改善箇所説明図

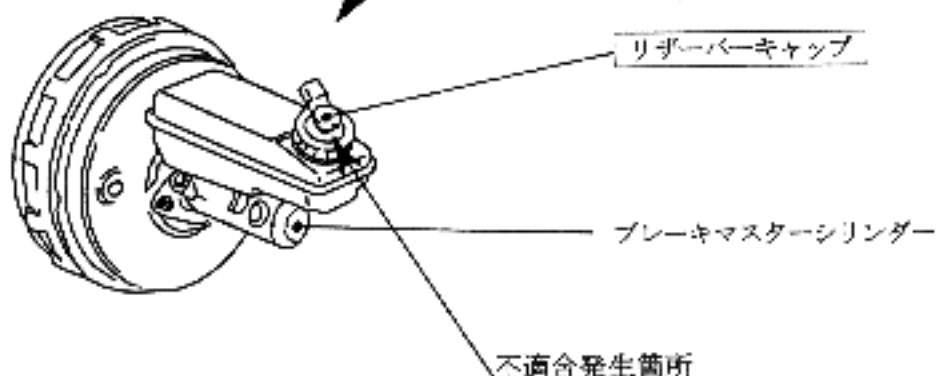
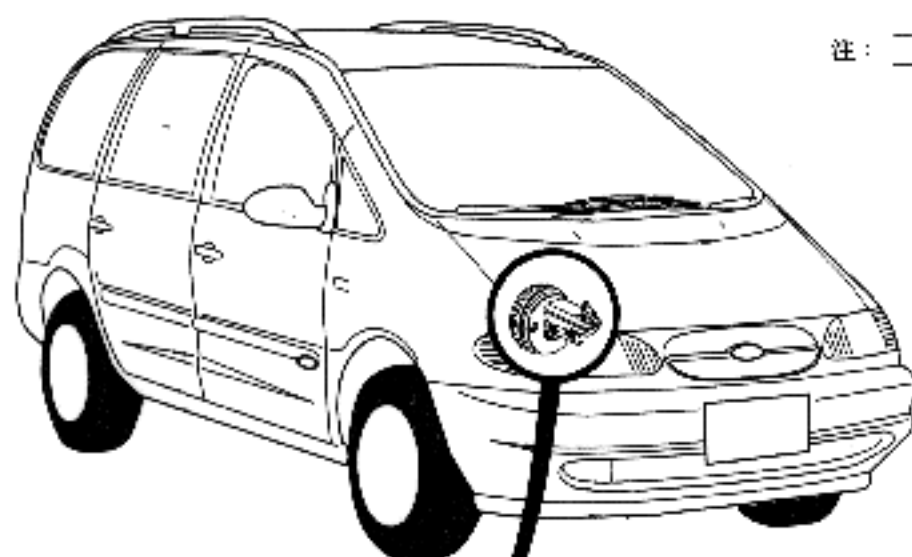
ブレーキマスターシリンダーのリザーバーキャップの構造が不適切なことから、ブレーキペダル操作の繰り返しによりブレーキ液面が低下してリザーバータンク内に負圧が発生した場合、当該キャップの空気抜き穴から水分がリザーバータンク内に浸入し、長時間この状態を繰り返すと、最悪の場合、ブレーキペダルの操作感がやわらかくなったり、踏みしろが長くなることがある。

全車両、当該リザーバーキャップを対策品と交換するとともに、ブレーキ液を新品と抜き換える。
